改善箇所説明図

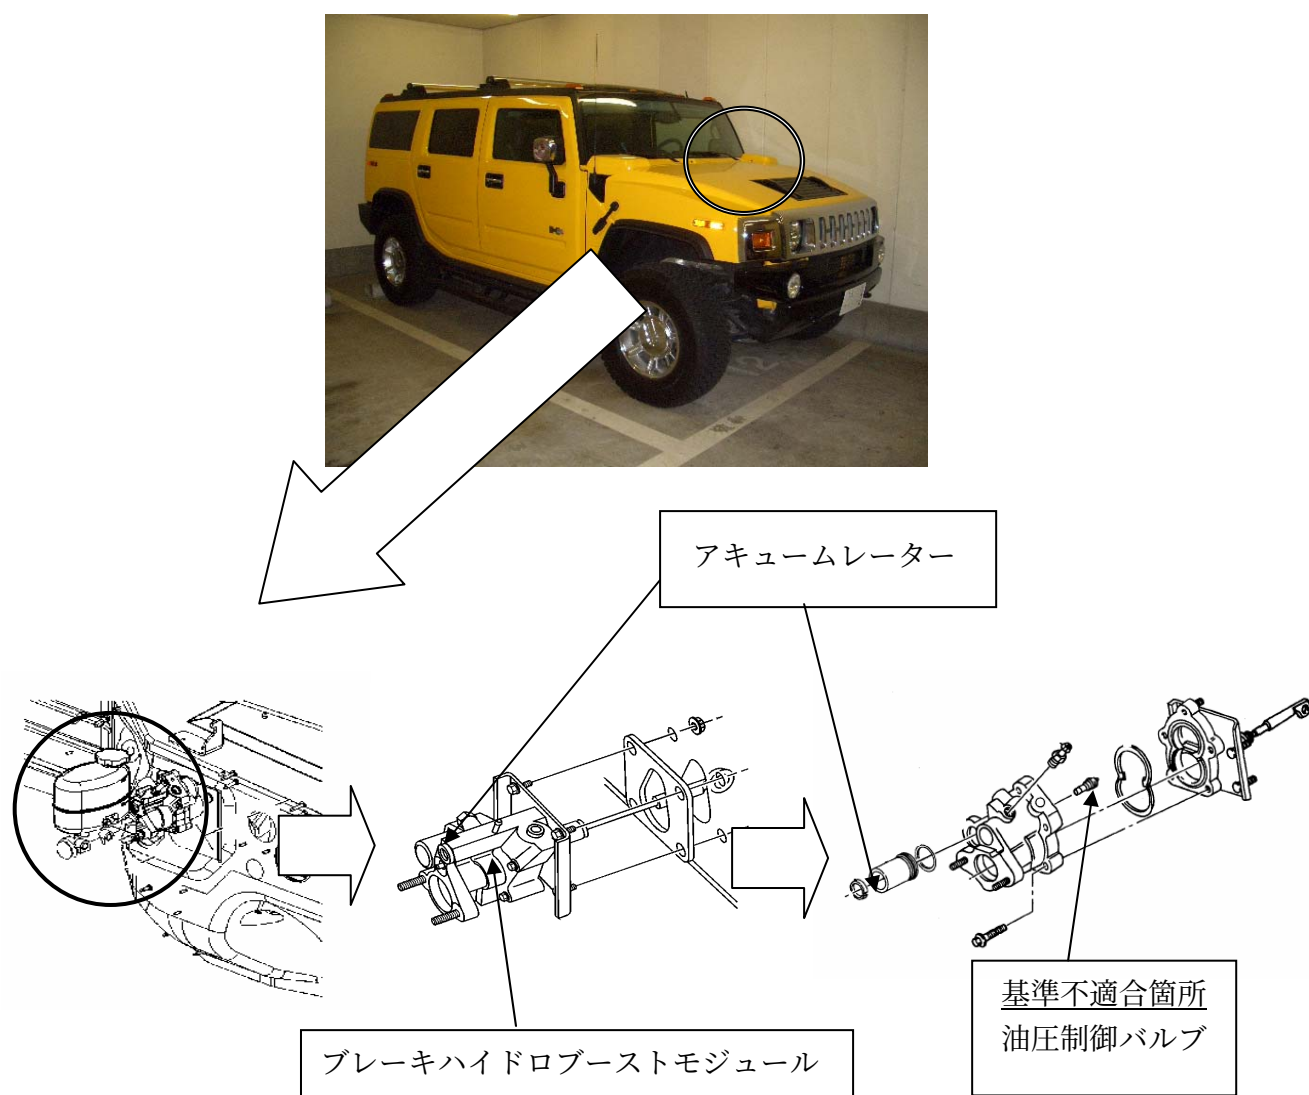
基準不適合発生箇所

ブレーキペダルの踏力を軽減する倍力装置（ブレーキハイドロブーストモジュール）に組み込まれているアキュムレーター（油圧の脈動を一時的に貯え変動を小さくするための装置）の油圧制御バルブにおいて、当該バルブ表面の加工が不良なため、アキュムレーター内の油圧が上昇した場合においても当該バルブが円滑に作動せず、油圧が適切に制御されないことがある。そのため、そのままの状態で使用を続けると、アキュムレーター内の油圧が上昇した場合にアキュムレーターが外れて油圧の制御が不能となり、最悪の場合、制動力が低下するおそれがある。また、油圧は制動装置の他にパワーステアリング装置にも供給されているため、ハンドルの操舵力が増大するおそれがある。

全車両、当該油圧制御バルブを点検し、該当するものはブレーキハイドロブーストモジュールを良品と交換する。
